RESOLUCIÓN No.

POR MEDIO DE LA CUAL SE OTORGA UN PERMISO DE VERTIMIENTOS Y SE ADOPTAN OTRAS DETERMINACIONES

Asunto: Vertimientos – Permiso nuevo

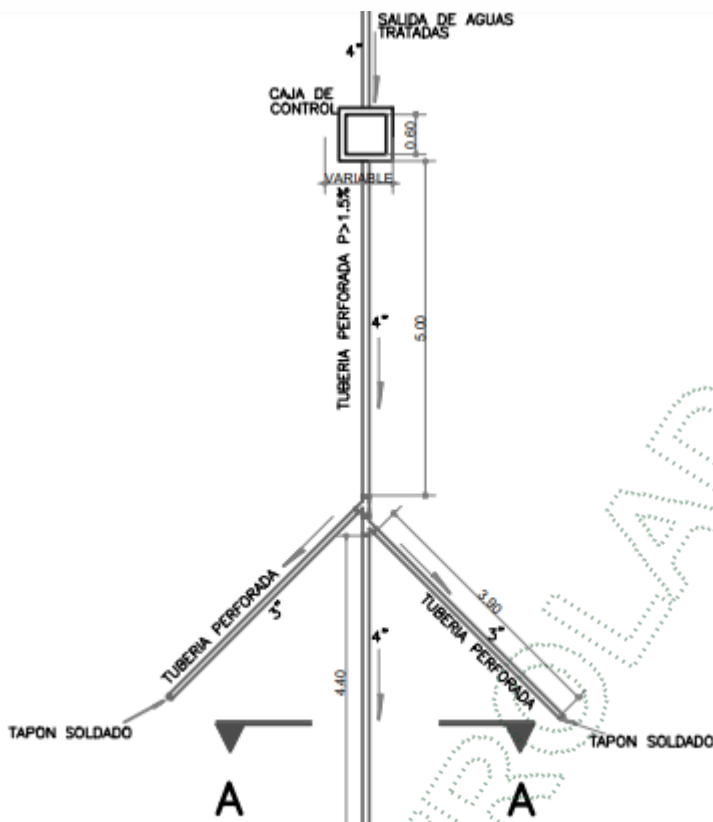
Las descargas de aguas residuales domésticas se realizarán en área de 3,7 m², a una longitud de ramal de 3mc teniendo 2 ramales, con las siguientes dimensiones:

Parámetro	Valor	Observación / Referencias
Caudal de diseño	0,003 L/s	Caudal de diseño PTAR
Número de unidades	1Un	
Nivel freático condición desfavorable	2,5 m	Se asume una altura de nivel freático de 2,5 para la condición más desfavorable (sobresaturación del suelo en época de lluvia)
Nivel freático de estudio de suelos	>5 m	
Caudal de diseño	0,25 m ³ /d	
Textura del suelo	24,1 – 48,0 min /cm	Arena fina, arena margosa
Profundidad útil de las zanjas	1 m	Debido a nivel freático asumido (Romero Rojas)
Ancho de las zanjas	0,9 m	
Tasa de aplicación	8 l/m ² -d	
Absorción Efectiva	2,14 m ² /m	
Tasa de aplicación	0,032 m ³ /m ² -d	
Área del campo de infiltración	4 m ²	
Longitud de ramales	3 m	
Área de Zanjas	2,7 m ²	
Nº de ramales	1,352111463	Se redondea a 2 ramales

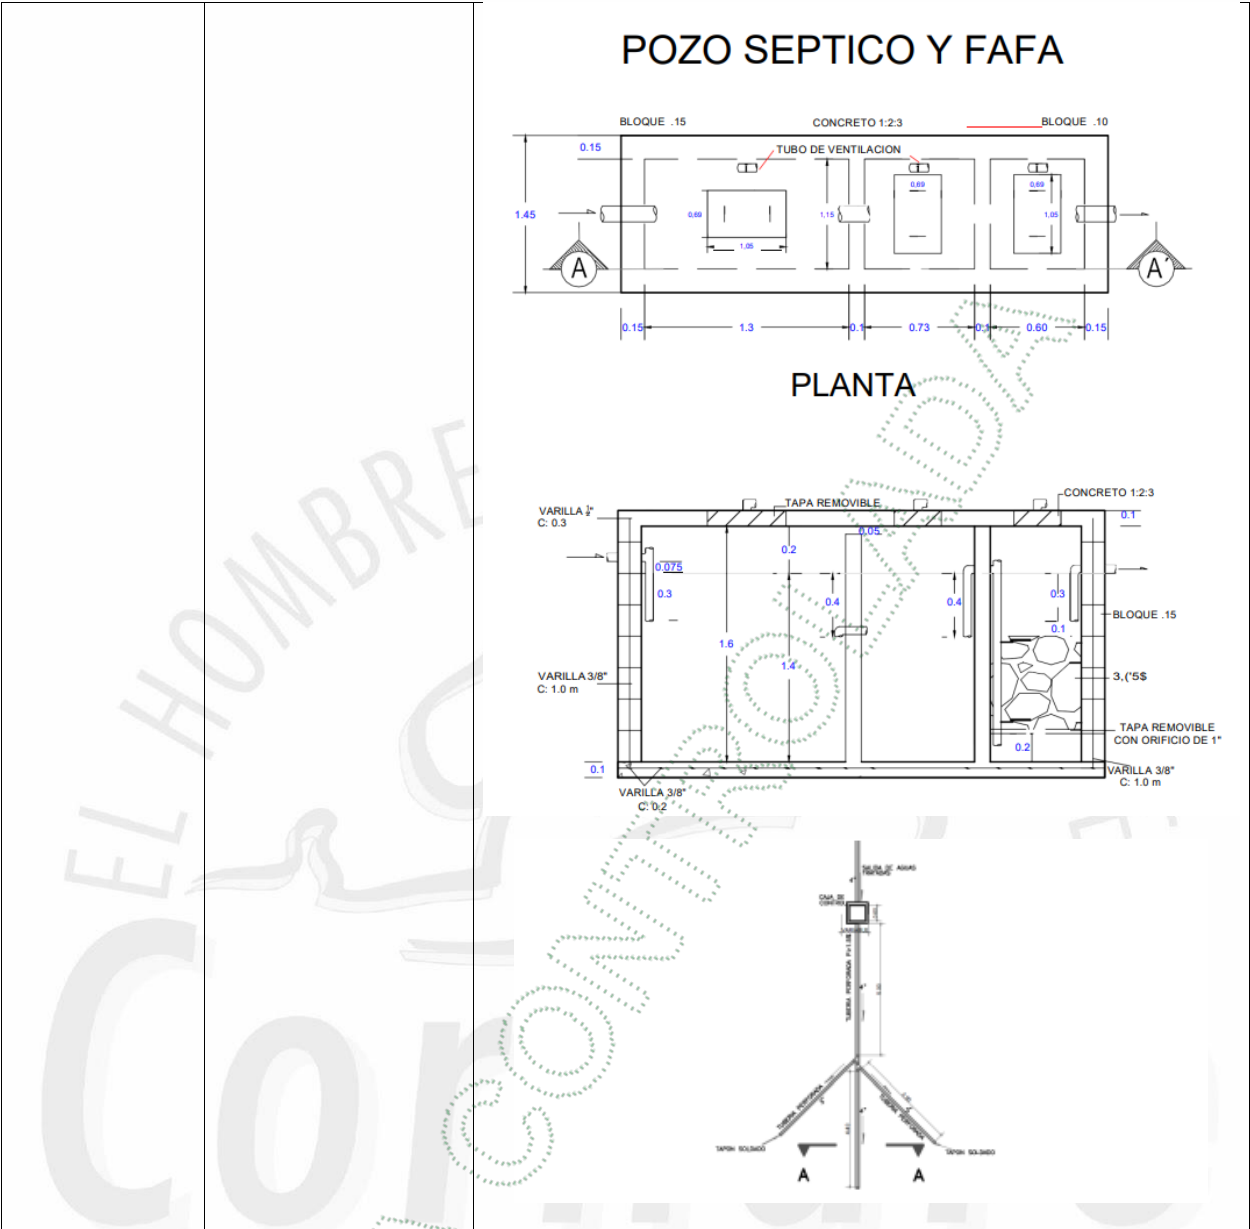
ARTÍCULO SEGUNDO: ACOGER los diseños y memorias de cálculo del sistema de tratamiento de **Aguas Residuales Domésticas STARD**, conformado por las siguientes unidades:

Cámara 2: A ¼ del pareo total (0,28) Altura útil cámara 1 y 2: de 1,2 m TRH: 1 día
Tratamiento Secundario	FAFA*	Volumen útil del medio filtrante 400 litros Profundidad útil: 1,2 m Ancho: 1,05 m Largo: 0,6 m Altura lecho filtrate: 0,8 m Falso fondo altura: 0,2 m TRH: 24 h
Manejo de Lodos	STARD	<u>Tanque Séptico.</u> Con cinco (5) kilos de cal viva en polvo y las personas encargadas de hacer el trabajo, adecuadamente protegidas con botas, tapabocas, guantes etc. Se pueden utilizar los desechos como abono orgánico, colocándolos en un lugar cubierto y mezclándolos con cal homogéneamente, sobre un plástico grueso a pala y dejarlos secar tres días al aire libre y así utilizar este material sin ningún riesgo
Otras unidades	NA	N.A
Esquema del STARD	Pozo Séptico + FAFA + Campo de Infiltración	Una vez revisada la documentación se encontró que: El documento denominado “PMGRV- Vereda La Mosca 29_07” entregado mediante radicado CE-14131-2024 presenta el siguiente esquema:

Parágrafo 1º: El sistema de tratamiento de aguas residuales **STAR**, deberá contar con las estructuras que permitan el aforo y toma de muestras.

Parágrafo 2°. Se sugiere implementar tratamiento preliminar o pretratamiento en el Sistema de Tratamiento de Aguas Residuales, con el fin de cumplir con la normativa aplicable.

Parágrafo 3°. El sistema de tratamiento deberá contar con las respectivas cajas de inspección

Parágrafo 4°. El sistema de tratamiento acogido en el presente artículo, deberá ser implementado en campo, en un **término de tres (03) meses**, contados a partir de la ejecutoria de esta Resolución, para lo cual el usuario deberá informar a la Corporación para su respectiva verificación y aprobación en campo.
